2. KELIŲ SAUGUMO AUDITO REZULTATAI

KELIŲ PROJEKTŲ KELIŲ SAUGUMO AUDITO VERTINIMO KOMISIJOS POSĖDŽIO PROTOKOLAS

SVARSTYTA: Valstybinės reikšmės krašto kelio Nr. 153 Joniškis–Žagarė–Naujoji Akmenė ruožo nuo 17,210 iki 22,770 km kapitalinio remonto, įrengiant taką, techninio darbo projekto kelių saugumo audito išvados.

Eilės numeris: 1

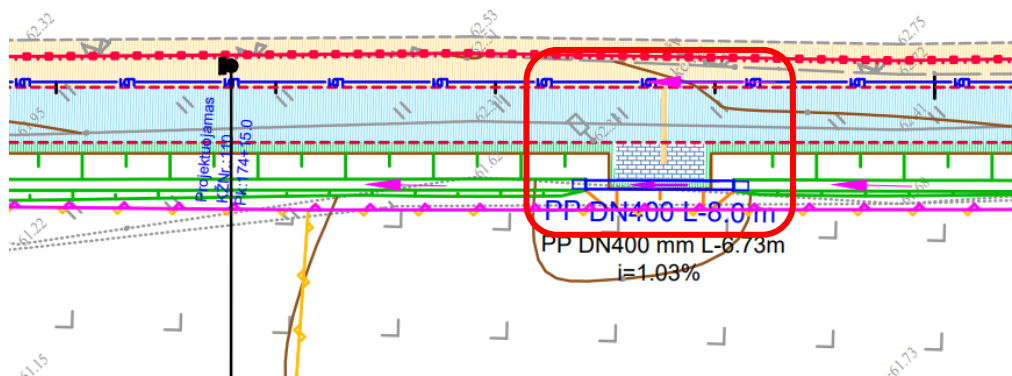
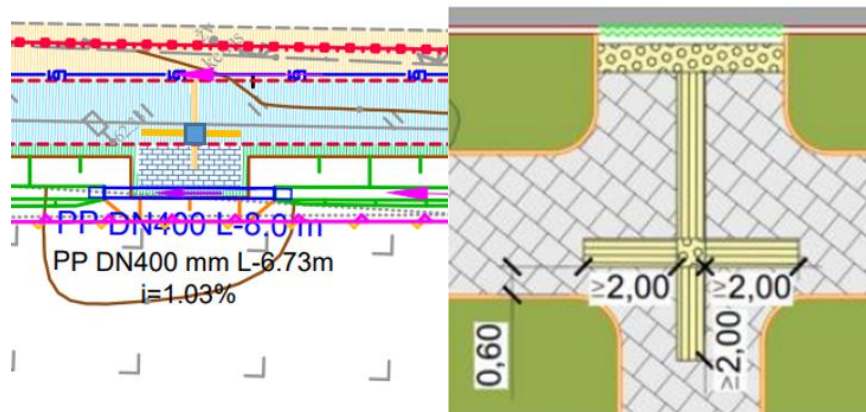
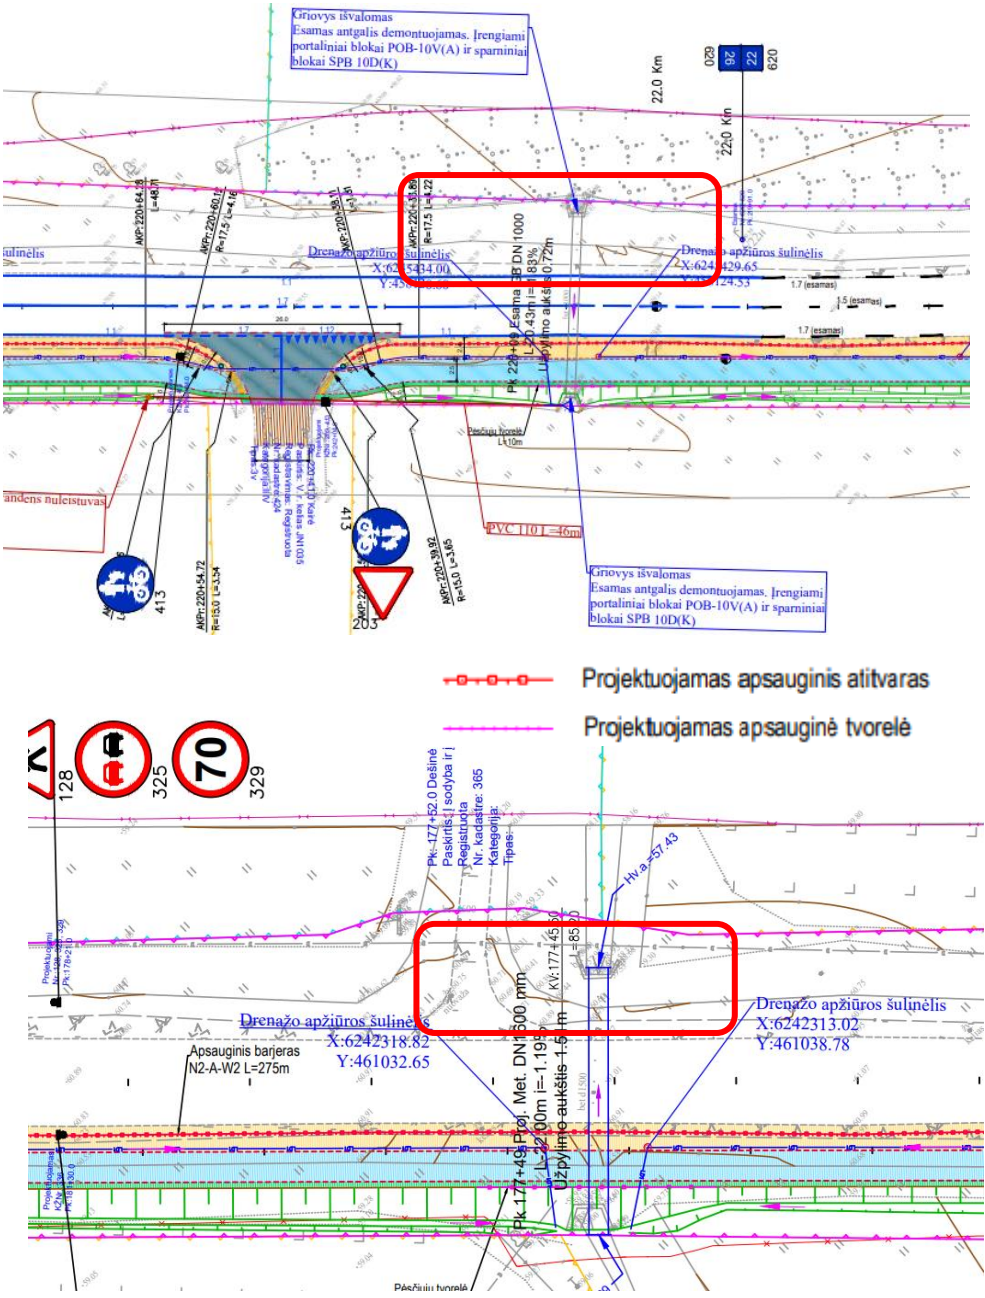
ties poilsio aikštelėmis numatytos netipinės taktilinių indikatorių schemas.

neužtikrinant saugaus ir patogaus regos negalia turinčių asmenų judėjimo, jie bus klaidinami, sudėtingiau orientuosis aplinkoje, todėl yra rizika patekti į nesaugią zoną ar susižeisti. Galimi eismo įvykiai, kurių rūšis užvažiavimas ant pėsčiojo.

ties visomis poilsio aikštele **siūlome** numatyti taktilinius indikatorius, kurie nukreiptų regos negalia turinčius žmones link aikštelės.

1. Vertinimo komisija, išanalizavusi ir įvertinusi pateiktą informaciją apie nagrinėjamą objektą:
 - 1.1. pritarė pastabai ir pasiūlymui Nr. 1;
 - 1.2. pritarė pastabai Nr. 2 ir pasiūlymo antrai daliai. Pirmai pasiūlymo daliai pritarė iš dalies: prie autobusų stotelės, kur tako atitverti atitvarais neišėina dėl techninių kliūčių, taką projektuoti šaligatvio tipo;

Eilės numeris: 2
Svarbos laipsnis: aukštas
Vieta: visas audituojamas objektas.
Trūkumas: • kuriose tikėtina pavojingose vietose nėra numatoma įrengti apsauginių kelio atitvarų; <i>Pavyzdžiui ties aukštais šlaitais:</i>

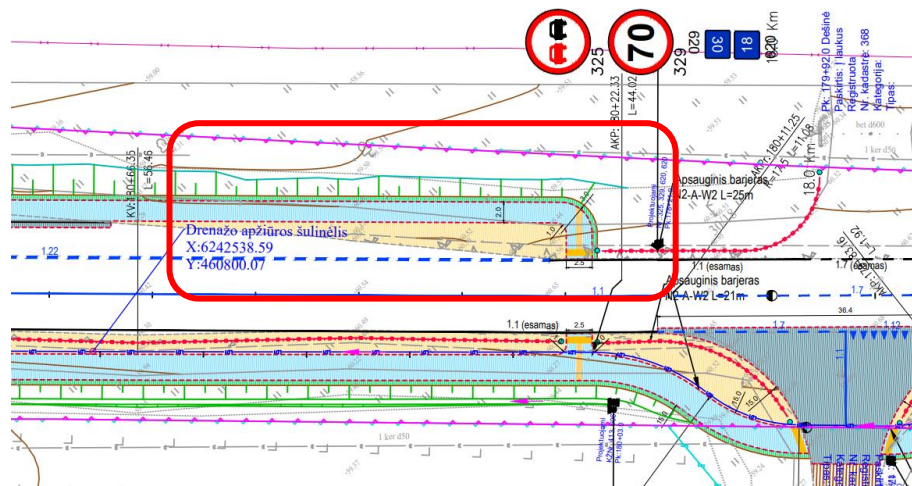
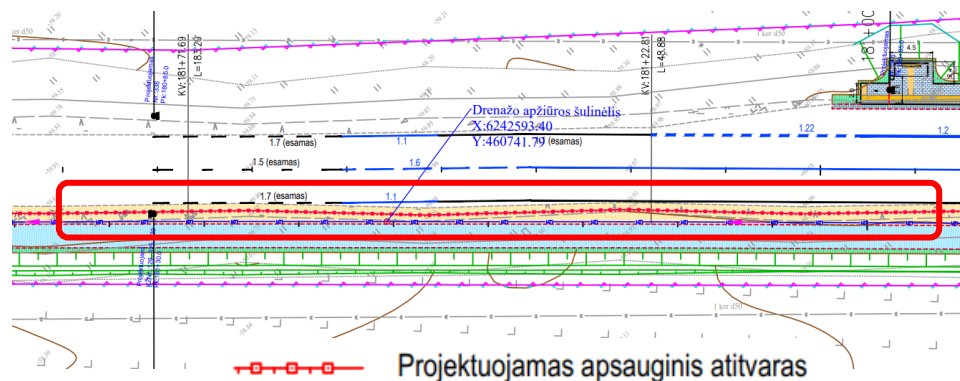
- nėra aišku, ar apsauginiai kelio atitvarai, kurie numatomi ties šaligatviais bus saugūs pažeidžiamiems eismo dalyviams, kadangi plane nėra detalizuotas jų tipas, o vietomis atitvarai priartėja prie tako.

- nenumatant apsauginių kelio atitvarų pavojingose vietose (ties giliais vandens telkiniais, aukštais šlaitais ir pan.), galimos skaudžios eismo įvykių pasekmės, jeigu transporto priemonės nuvažiuotų nuo kelio važiuojamosios dalies;
- dėl numatytų nesaugių pažeidžiamiems eismo dalyviams apsauginių kelio atitvarų, eismo įvykio metu atitvarai gali deformuotis ir sužeisti už jų esančius pažeidžiamus eismo dalyvius.

- **siūlome** ties visomis pavojingomis vietomis ir jų prieigose numatyti apsauginius kelio atitvarus;
- **siūlome** atitvarus numatyti draugiškus pažeidžiamiems eismo dalyviams tam, kad būtų išvengta pažeidžiamų eismo dalyvių susižalojimų įvykus eismo įvykiui.

Eilès numeris: 3

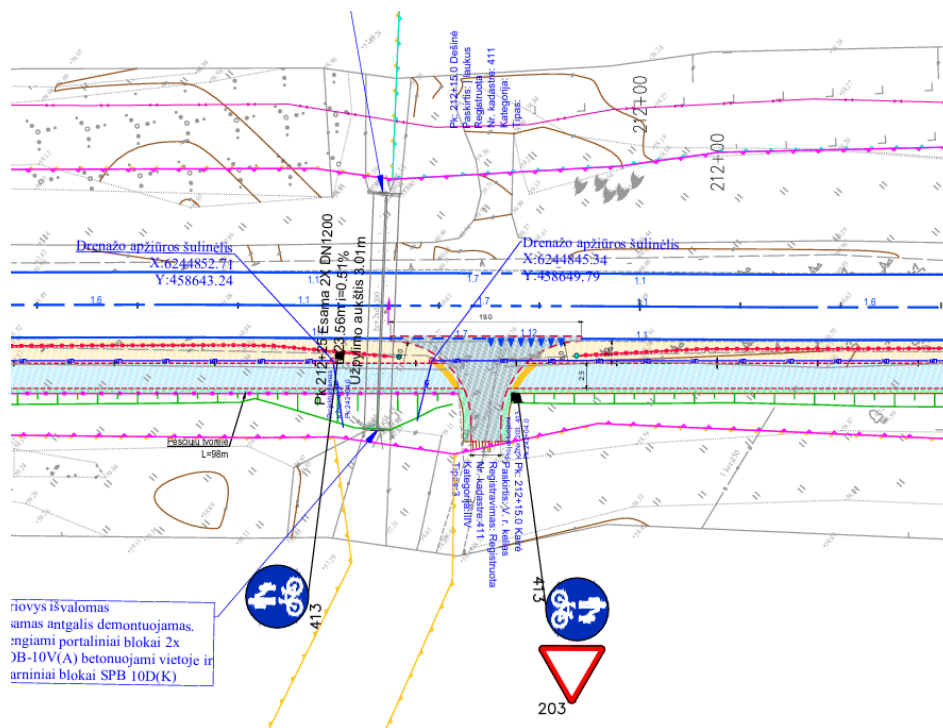
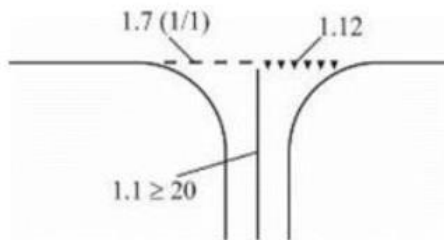
sankryžos šalutinis kelias nepaženklintas horizontaliuoju ženklinimu 1.1.

dėl linijos 1.1 nebuvimo tikėtinas transporto priemonių įvažiavimas į priešingos krypties eismo juostą, todėl galimi eismo įvykiai susiduriant.

sankryžos šalutinį kelią **siūlome** paženklinti ir horizontaliuoju ženkliniu 1.1 „Siaura ištiesinė linija“ (ten kur pakanka šalutinės gatvės pločio, t. y. bent jau 6,0 m) tam, kad būtų atskirti priešingų krypčių transporto srautai.

- 1.3. pritarė pastabai ir pasiūlymui Nr. 3;
 - 1.4. pritarė pastabai ir pasiūlymui Nr. 4. Atitvarus abipus pėsčiųjų perėjos atitraukti po 1 m.;
 - 1.5. pritarė pastabai Nr. 5. Pasiūlymo pirmai daliai pritarta iš dalies: vietoje kelio ženklų Nr. 612 „Gyvenvietės pradžia“ ir Nr. 613 „Gyvenvietės pabaiga“ numatyti ženklus Nr. 606 „Krypties rodyklė“, gyvenvietės ženklus projektuoti šalutiniame kelyje. Pasiūlymo antrai daliai pritarta pilnai;

Eilės numeris: 5

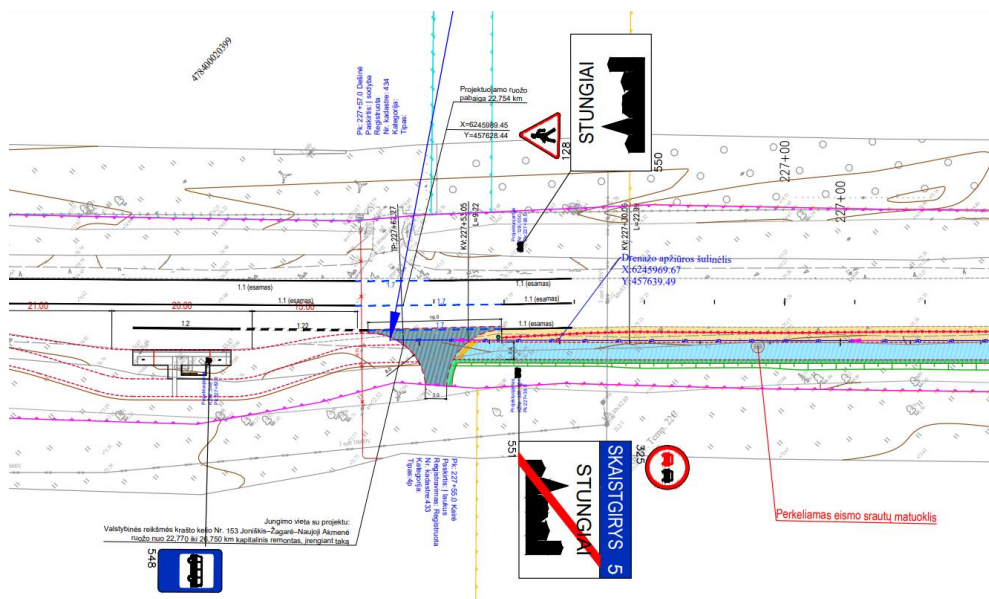
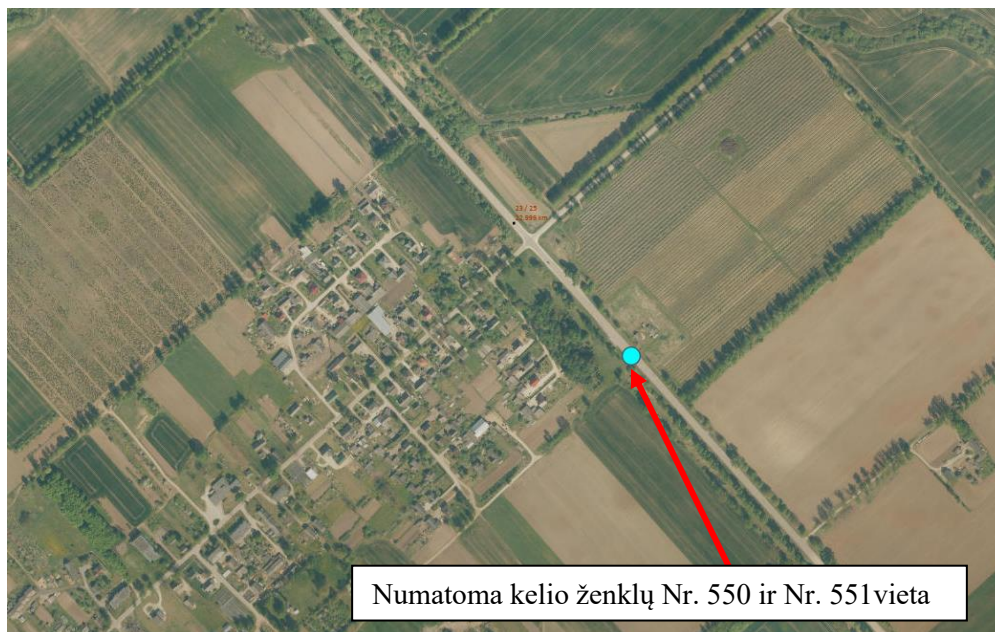
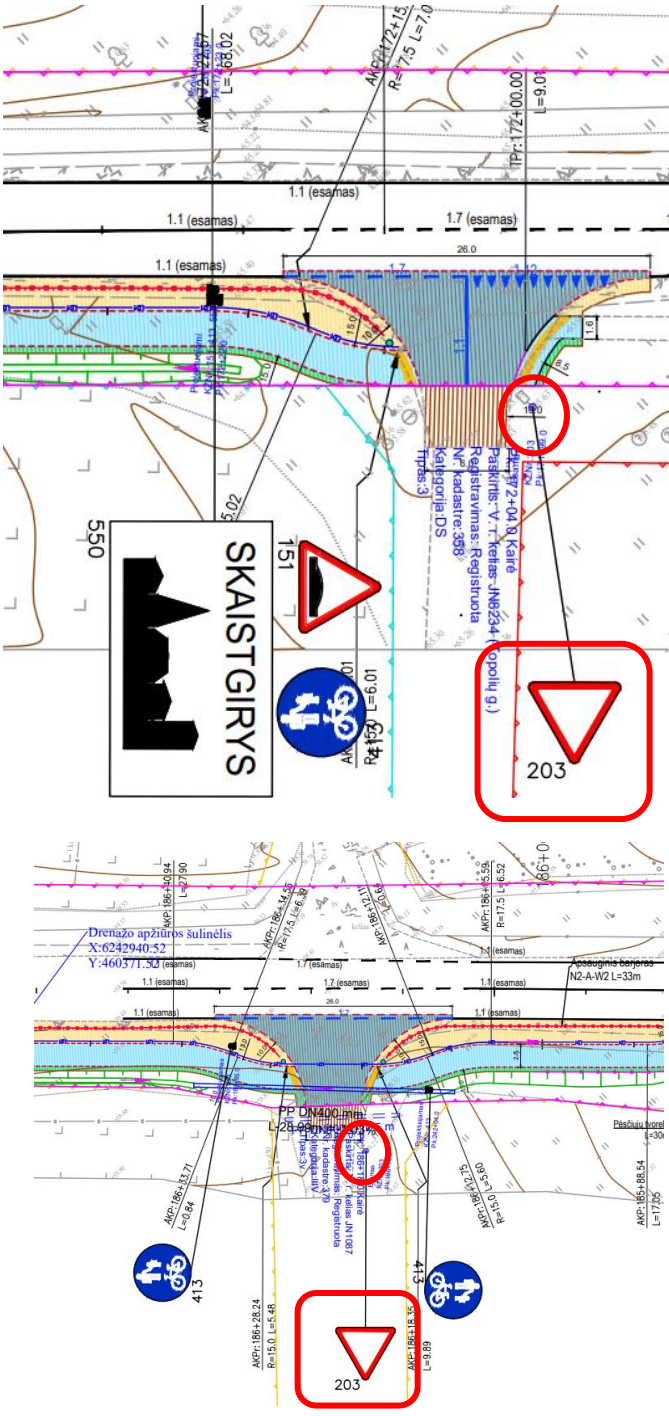
audituojamo ruožo pabaigoje numatyta įrengti esamųjų vietoje kelio ženklus Nr. 550 „Gyvenvietės pradžia“ ir Nr. 551 „Gyvenvietės pabaiga“ ties vieta, kur gyvenamieji namai yra tik vienoje kelio pusėje. Be to, atokiau nuo kelio.

Įprastai kelio ženklai Nr. 550 ir Nr. 551 įrengiami tuose kelio ruožuose, kuriuose gyvenvietė yra intensyviau apstatyta, o gyvenamieji namai yra arti kelio važiuojamosios dalies. Tikėtina, kad kelio ruože, kuris eina per neapstatytas teritorijas arba, kur pastatai yra atokiau nuo kelio, bus važiuojama greičiau nei leistina gyvenvietėje. Mažai tikėtina, kad privažiavus intensyviau apstatytą gyvenvietės teritoriją transporto priemonių vairuotojai prilėtins. Galimi eismo įvykiai, kurių rūšis – užvažiavimas ant pėsčiojo, susidūrimai ir kt. Bei nebus išlaikytas gyvenviečių ženklinimo homogeniškumas bei bus klaidinami transporto priemonių vairuotojai.

- atsižvelgus į esamą situaciją, **siūlome** kelio ženklus Nr. 550 ir Nr. 551 numatyti šalutėje kelio pusėje link gyvenvietės, o pagrindiniame kelyje vietoje kelio ženklų Nr. 550 ir Nr. 551 numatyti, kelio ženklus Nr. 612 „Gyvenvietės pradžia“ ir Nr. 613 „Gyvenvietės pabaiga“;

- siekiant, kad transporto priemonių vairuotojai atkreiptų dėmesį į nežymėtas perėjas, **siūlome** prieš nežymėtas perėjas riboti transporto priemonių greitį iki 70 km/h.

Eilès numeris:7

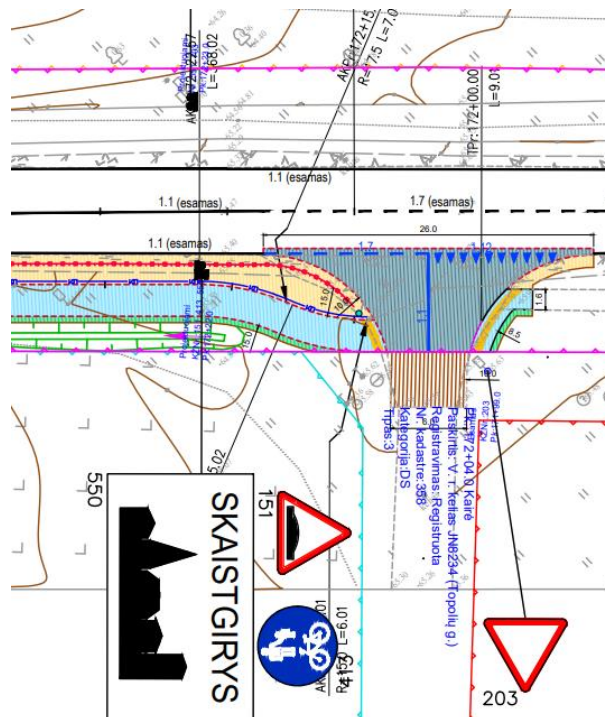
ties kai kuriomis sankryžomis nei esamoje situacijoje, nei projekte nėra numatyta įrengti kelio ženklų Nr. 201 „Pagrindinis kelias“.

nenumačius pirmumo kelio ženklą Nr. 201, pagrindine gatve važiuojantiems transporto priemonių vairuotojams sankryža bus sunkiau atpažįstama.

tokiu atveju, jei liktų kelio ženklai Nr. 550 ir Nr. 551 **siūlome** pagrindinėje gatvėje sankryžoje iš abiejų pusių numatyti kelio ženklus Nr. 201 „Pagrindinis kelias“, bei įspėjamuosius kelio ženklus Nr. 109 ir Nr. 110.

- 1.6. pritarė pastabai ir pasiūlymui Nr. 6. Projektuoti vadovaujantis naujai patvirtintomis pėsčiųjų ir dviračių takų projektavimo taisyklėmis;
 - 1.7. pritarė pastabai ir pasiūlymui Nr. 7. Projektuoti vadovaujantis naujai patvirtintomis pėsčiųjų ir dviračių takų projektavimo taisyklėmis;

Eilės numeris:8

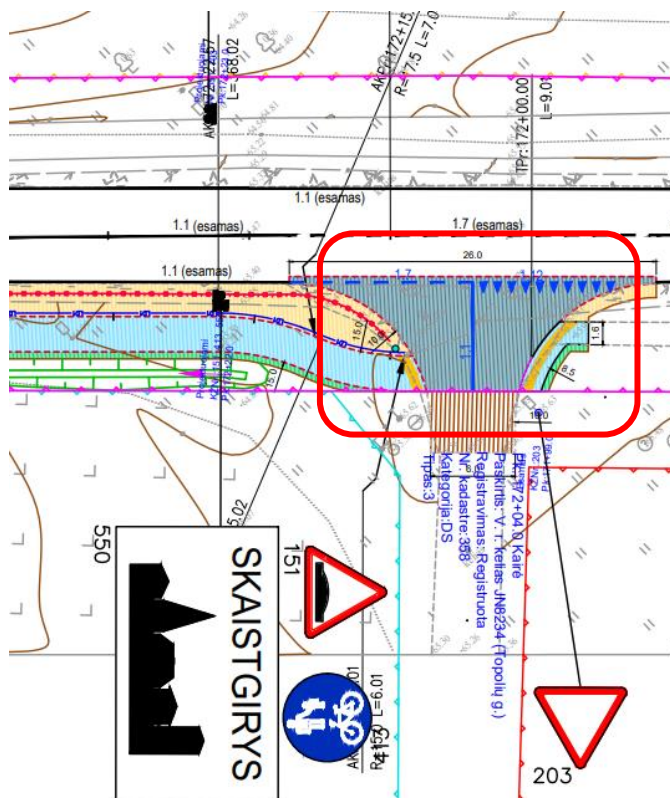
numatoma ne vienodo pločio nežymėta perėja.

dėl skirtingų perėjų pločio, galimas pažeidžiamų eismo dalyvių ne statmenas judėjimas per gatvės važiuojamąją dalį, todėl yra padidėjusi tikimybė eismo įvykių, kuomet užvažiuojama ant pėsčiojo ar susiduriama su dviratininku.

siūlome nežymėtą perėją numatyti vienodo pločio.

- 1.8. iš dalies pritarė pastabai ir pasiūlymui Nr. 8. Pakoreguoti vedimo paviršius, siekiant išlaikyti statmeną pėsčiųjų judėjimo trajektoriją per pėsčiųjų perėją;

Eilès numeris: 9

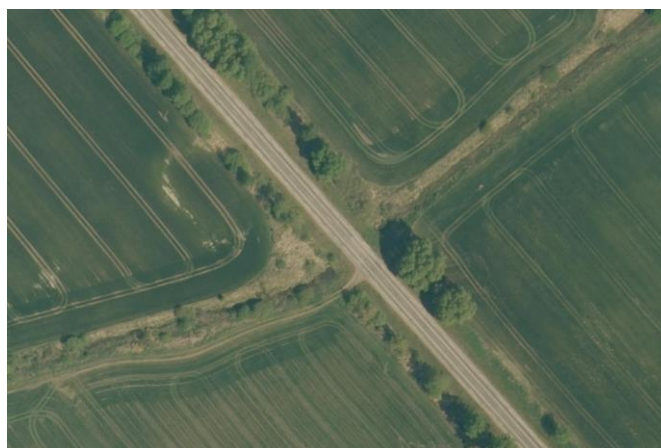
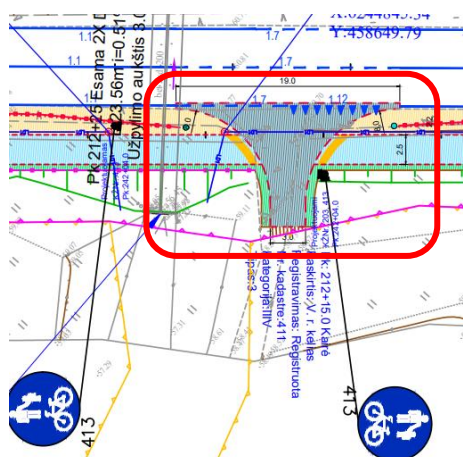
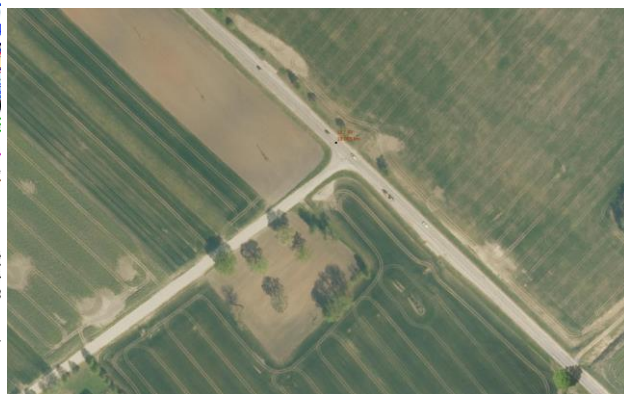
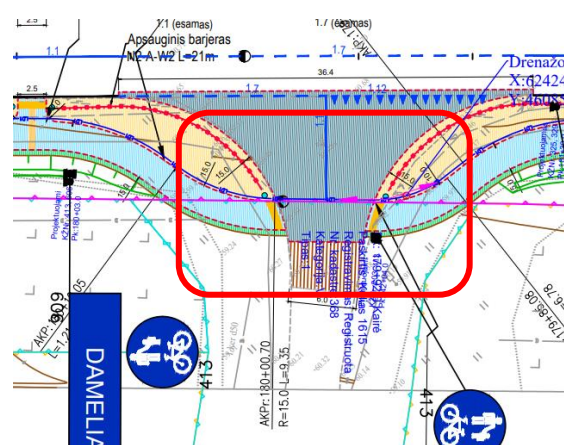
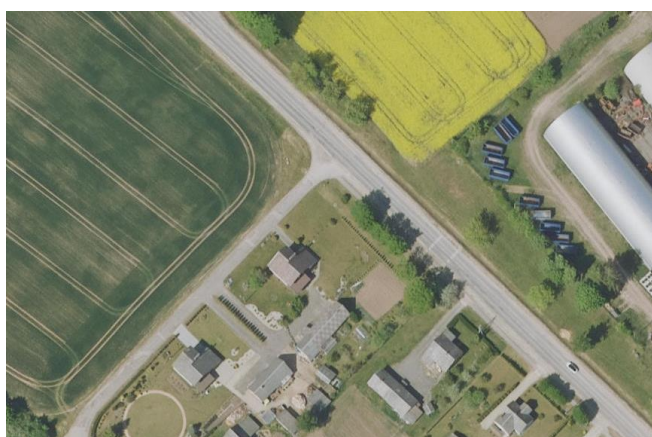
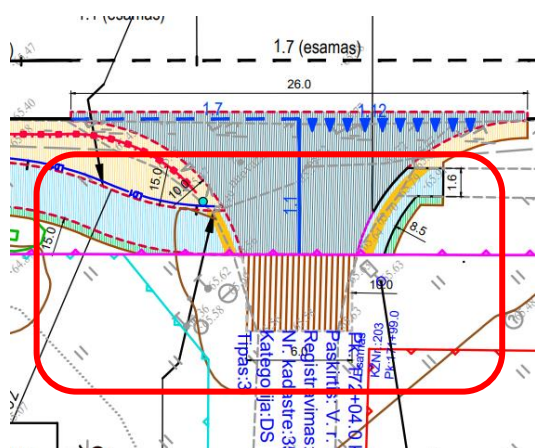
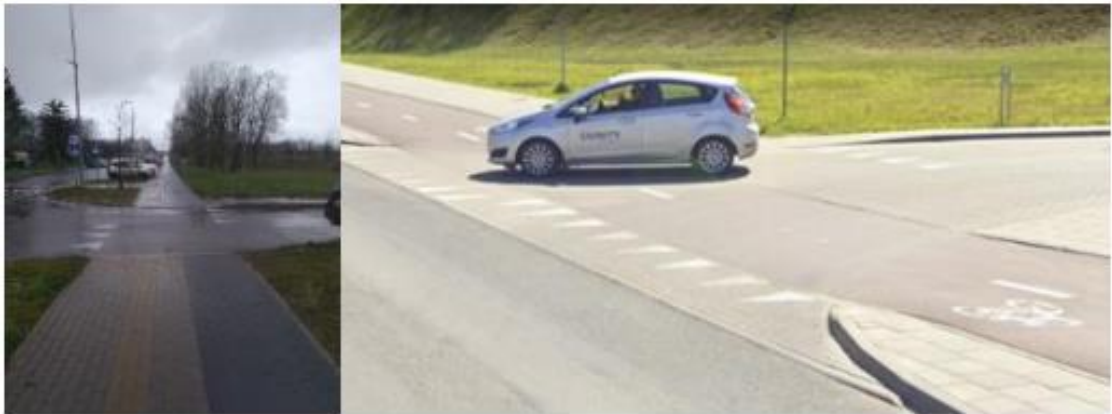
ties pėsčiųjų ir dviračių tako tęsiniu per šalutinę gatvę nėra numatyta pažymėti vietos, kurioje transporto priemonės turėtų sustoti ir praleisti pažeidžiamus eismo dalyvius.

nenumačius vietas, kurioje transporto priemonių vairuotojai turėtų sustoti ir praleisti per nuovažą judančius pažeidžiamus eismo dalyvius, tikėtini eismo įvykiai, pavyzdžiui, transporto priemonių užvažiavimas ant pėsčiojo.

siekiant padidinti transporto priemonių vairuotojų dėmesingumą, kad skersai važiuojamosios dalies gali judėti pažeidžiami eismo dalyviai, pagrindinės gatvės nuovažoje/šalutinėje gatvėje iš abiejų pėsčiųjų ir dviračių tako tęsinio per važiuojamąją dalį pusį, **siūlome** ženklinti horizontaliuoju ženklinimu 1.12 „Iš trikampių sudaryta linija“.

- 1.9. pritarė pastabai ir pasiūlymui Nr. 9. Projektuoti vadovaujantis naujai patvirtintomis pėsčiųjų ir dviračių takų projektavimo taisyklėmis;
 - 1.10. pritarė pastabai ir pasiūlymui Nr. 10. Projektuoti vadovaujantis naujai patvirtintomis pėsčiųjų ir dviračių takų projektavimo taisyklėmis;
